## ATMOSFERA

### Prescrizione Art.3.92

#### Osservazioni ai fini dell'ottemperanza della prescrizione 92 (art.3 del DM 333 del 27/11/2018)

- a. A14-BF-CM-A3-04 Scuola materna S.Anna Castel Maggiore V. Sammarina  
Metodica A3

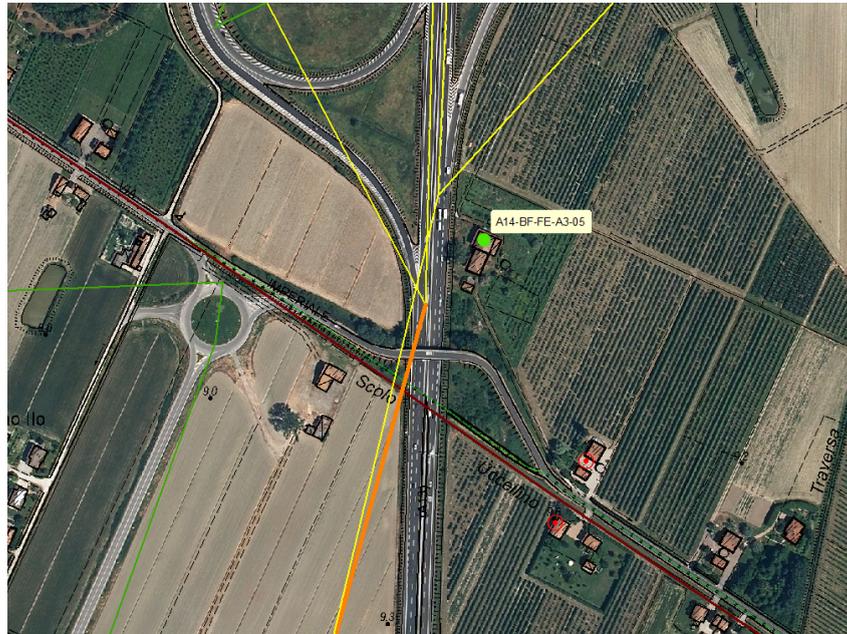
E' presente, adiacente all'autostrada, ad una distanza inferiore a 100 m a est, la Scuola primaria Franchini: è da valutare come punto di misura - fronte di avanzamento lavori; la scuola si trova anche in prossimità del cavalcavia Via Matteotti, che sarà interessato da adeguamento. Da valutare eventuale spostamento da scuola S.Anna a scuola Franchini.

Scuola Franchini: buffer 100 m, sezione censuaria = 54 abitanti

Scuola S.Anna: buffer 100 - 500 m, sezione censuaria = 99 abitanti

**7. Ubicazione dei punti di misura fase di cantiere (3 punti)**

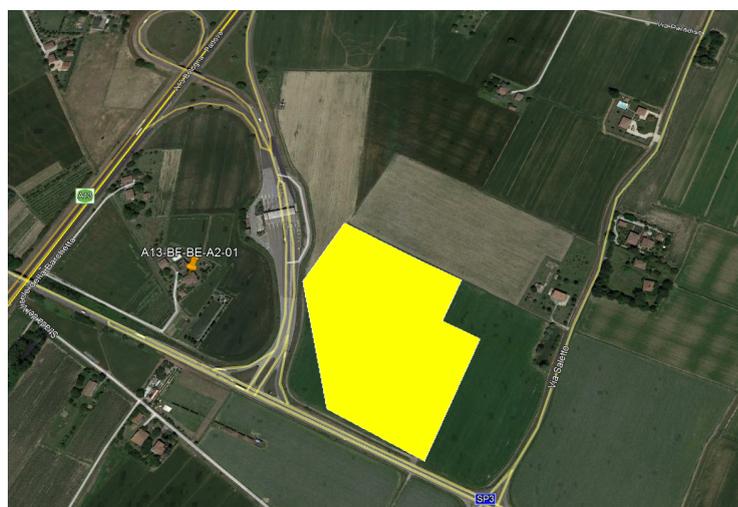
- a. A13-BF-MA-A1-02 Cantiere Campo Base CB01 (Malalbergo - BO)
- b. A13-BF-BE-A2-01 Cantiere operativo CO01 Bentivoglio  
Valutare di spostare il punto di misura presso le abitazioni di Via S. Marina, che sono più defilate rispetto ai percorsi stradali e al fronte di lavorazione, ma sottovento rispetto alle direzioni prevalenti del vento (SO-NO)

- c. A13-BF-PR-A2-03 Cantiere operativo CO02 (Poggio Renatico - FE)  
Valutare di spostare il punto di misura presso le abitazioni più prossime in direzione est e non presso l'area artigianale a nord.

Nel seguito si riporta il diagramma di flusso riassuntivo alla procedura:

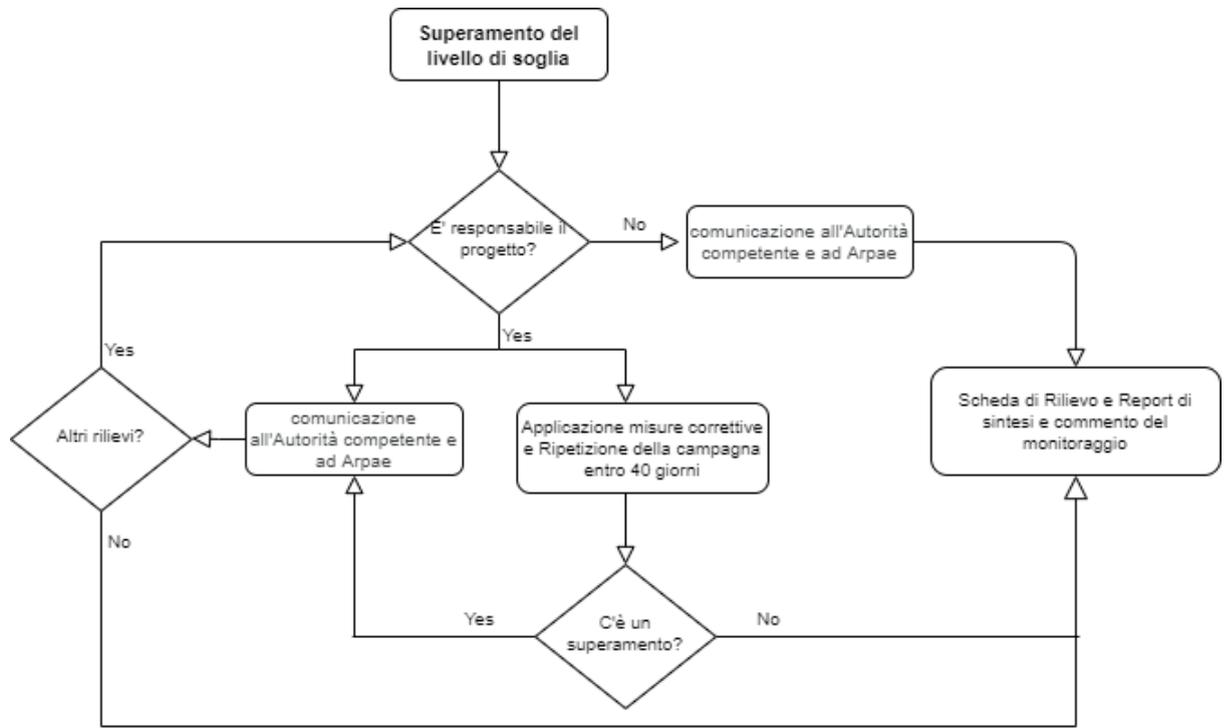
In caso invece di superamento dei valori soglia o di limiti normativi, il Proponente provvede alla verifica dell'anomalia e può procedere secondo la procedura proposta nel seguito.

- 1) Nel caso in cui il Proponente verifichi che vi è un contributo da parte dell'opera al superamento riscontrato (attività di cantiere/fase di esercizio dell'opera) dovrà essere attivata la seguente procedura:

- a) comunicazione all'Autorità competente e ad Arpa dell'anomalia riscontrata, delle analisi svolte per individuarne la causa e degli interventi correttivi che si intendono attuare, allegando anche il report illustrativo degli esiti del monitoraggio e le relative schede di rilievo; ripetizione della campagna di misura relativamente al parametro/parametri per cui si sono rilevati i superamenti entro 1 mese dal termine della precedente;

- b) se la misura non conferma il superamento dovuto al contributo dell'opera, dovrà essere trasmesso all'Autorità competente e ad Arpa il report illustrativo degli esiti dei monitoraggi, comprensivo delle relative schede di rilievo oltre che una valutazione conclusiva di sintesi e commento del monitoraggio;

- c) se la situazione di superamento dovuto al contributo dell'opera permane, dovranno essere tempestivamente attivate e comunicate all'Autorità competente e ad Arpa le ulteriori misure correttive che si intendono adottare per la mitigazione degli impatti ambientali e potranno, su indicazione degli organi di controllo, essere programmati ulteriori rilievi ed analisi.

- 2) Nel caso in cui il Proponente verifichi che non vi è contributo dell'opera al superamento riscontrato (attività di cantiere/fase di esercizio dell'opera) dovrà essere attivata la seguente procedura:

- a) comunicazione all'Autorità competente e ad Arpa dell'anomalia riscontrata e delle motivazioni per cui il superamento non sia in relazione con l'opera, allegando anche il report illustrativo degli esiti del monitoraggio e le relative schede di rilievo. Nel caso in cui gli organi di controllo lo ritengano necessario potranno richiedere eventuali indagini aggiuntive.
